Комитет по внутреннему транспорту

Правила № 17 ООН (прочность сидений)

### **Предложение по поправкам серии 10 к Правилам № 17 ООН (прочность сидений)**

**Представлено экспертом от Японии и Европейской комиссией\***

Рис. 1

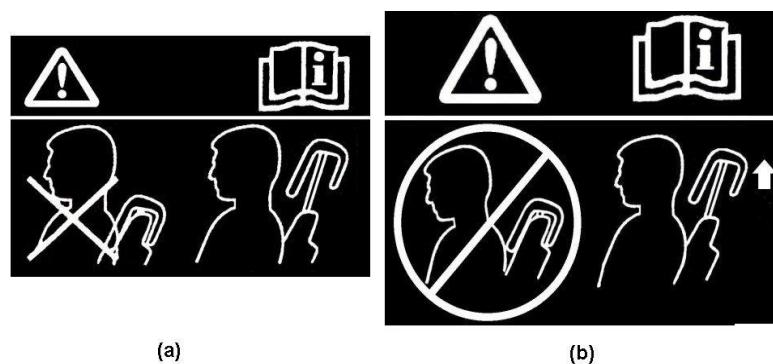
- 5.8.4.5** На подголовник должен наноситься маркировочный знак в виде пиктограммы, которая может включать пояснительный текст. Маркировочный знак должен либо указывать на то, что подголовник находится в неиспользуемом положении, либо содержать информацию, позволяющую водителю или пассажиру определить, находится ли подголовник в неиспользуемом положении. Маркировочный знак должен быть прочно прикреплен и расположен таким образом, чтобы водитель или пассажир, который садится в машину на соответствующее место для сидения, мог его четко видеть. Примеры возможных схем пиктограмм показаны на рис. 1.
